Projet de serres maraîchères « Les Serres du Buat » à Isigny-Le-Buat (50)

Addendum n°2 au dossier de demande d'autorisation
environnementale

Mars 2026

Plan de masse relatif aux réseaux

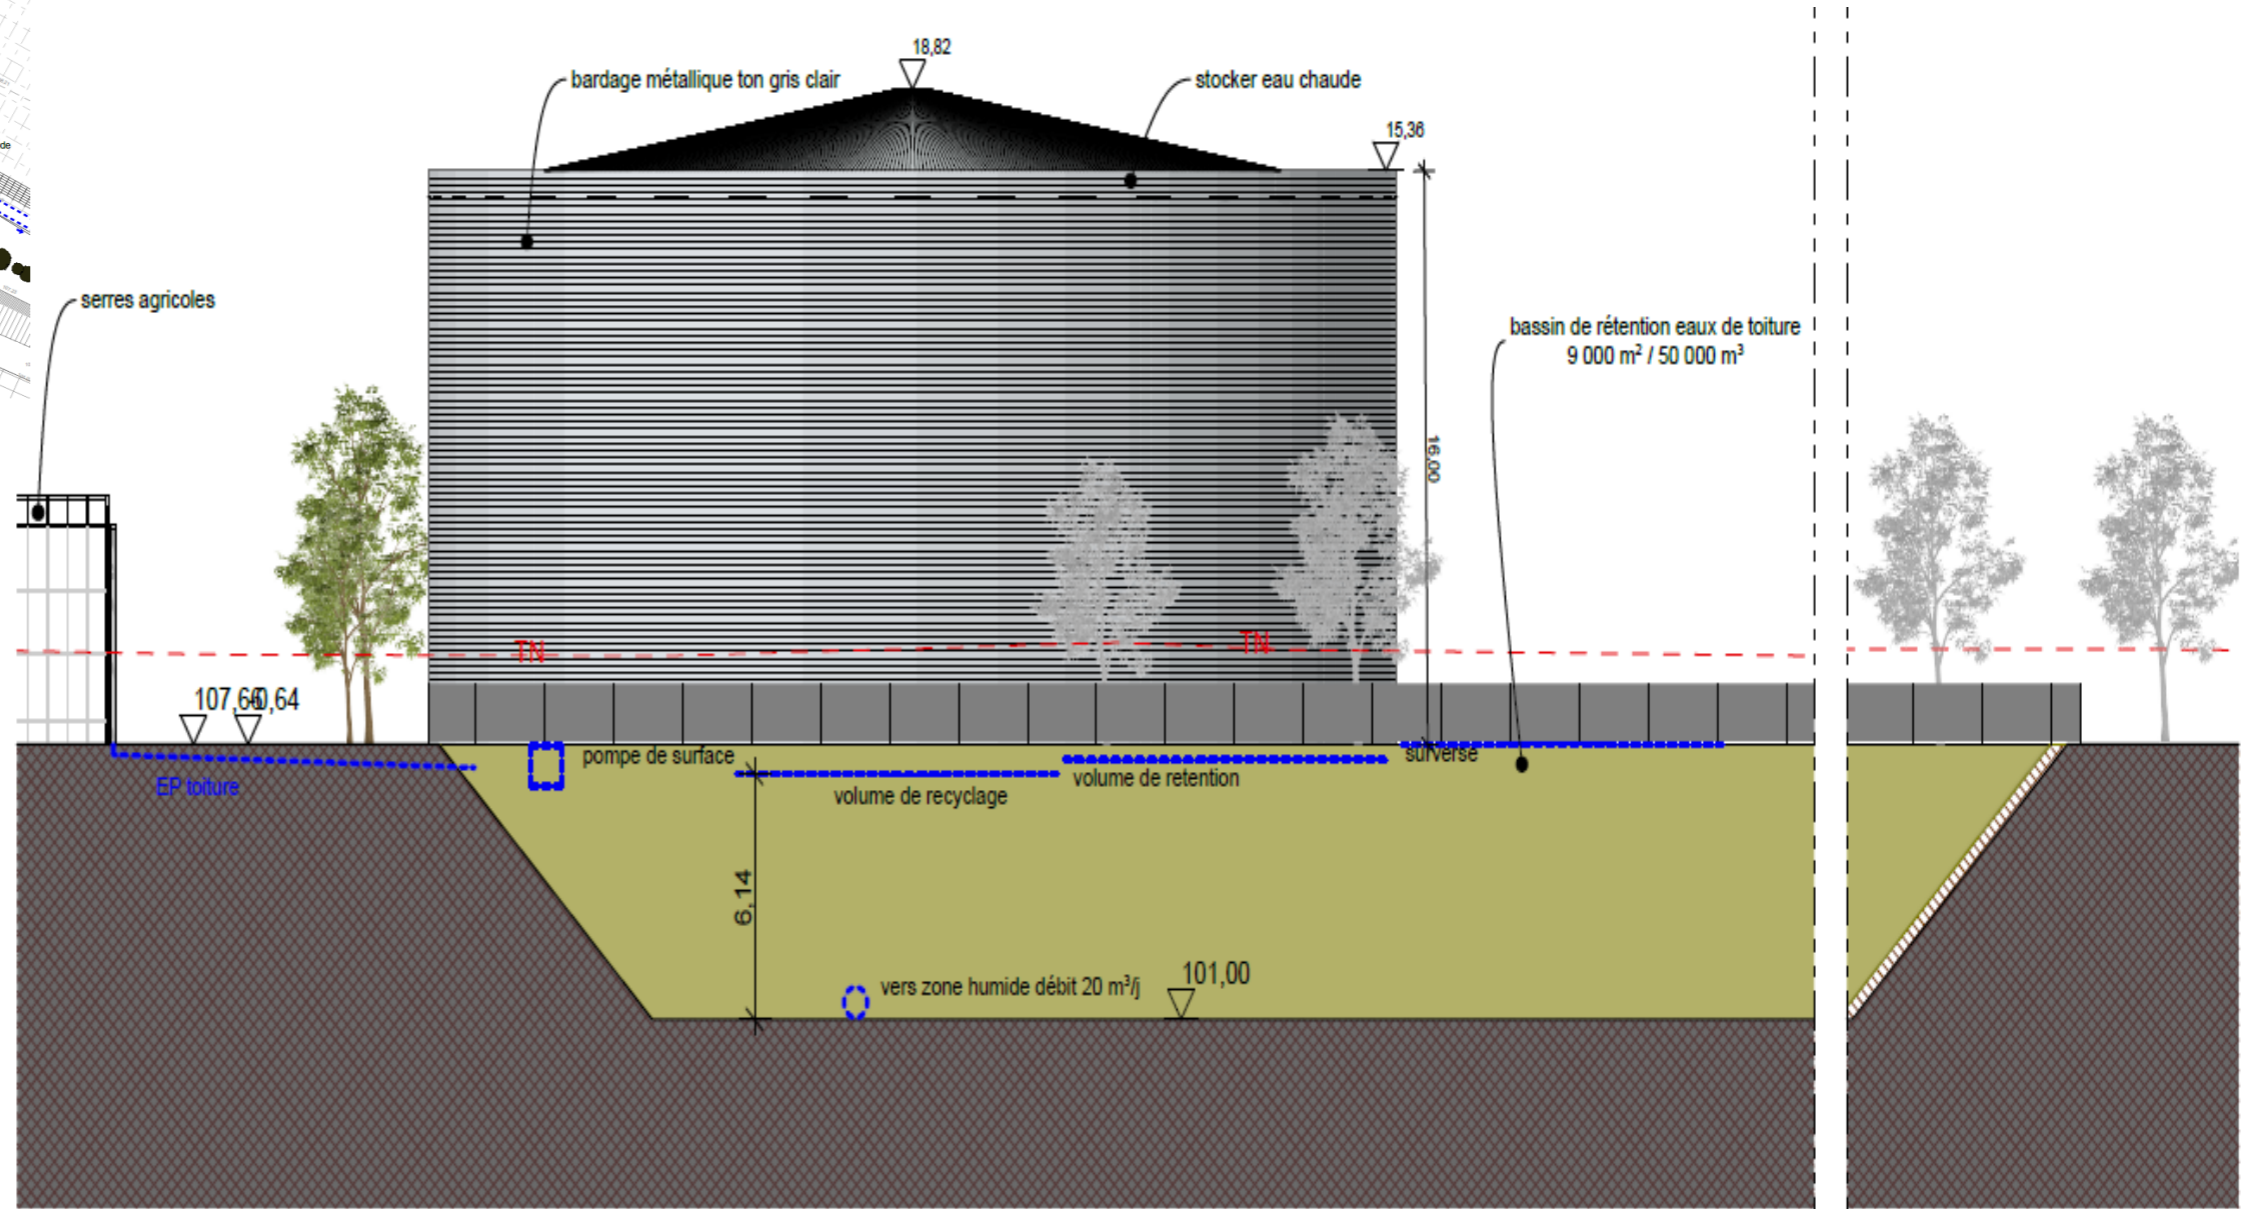
2/ La question 10 a permis d'apporter des précisions sur l'agencement des bassins, notamment par la transmission de plans de coupe (page 15 à 17).
Cependant, la demande portait également sur la transmission d'un plan de masse plus grand, permettant de garantir une clarté de lecture.

C'est pourquoi, il est demandé au porteur de projet de transmettre un plan de masse, composé de 4 feuilles en format A3, afin de localiser les installations permettant la collecte et la restitution des eaux de pluies (débourbeur(s), déshuileur(s), vanne(s) d'isolation, exutoire(s), surverse(s), regards de visite, etc.).

Ainsi, la **surverse** du bassin de rétention des eaux pluviales présentée en page 18, sera connectée à la zone humide (située à l'est) via une canalisation, débouchant sur un drain alimentant la zone humide.

Pour ce même bassin, le **rejet** sera également connecté à la zone humide par l'intermédiaire d'une canalisation, débouchant sur un drain alimentant la même zone humide.

Ces éléments devront être identifiés et localisés dans la plan de masse transmis en réponse à la question 2/.

Ci-après figurent les plans sollicités :

Les éléments figurent sur les plans précédents.

Pour information, le rejet du bassin de rétention des eaux pluviales se fera dans une canalisation qui rejoint un drain qui alimente une zone humide. En cas de pluie importante, il est prévu, au niveau du bassin, une surverse vers cette canalisation, qui sera suffisamment dimensionnée pour collecter les eaux d'une pluie comprise entre l'occurrence trentennale et l'occurrence centennale.
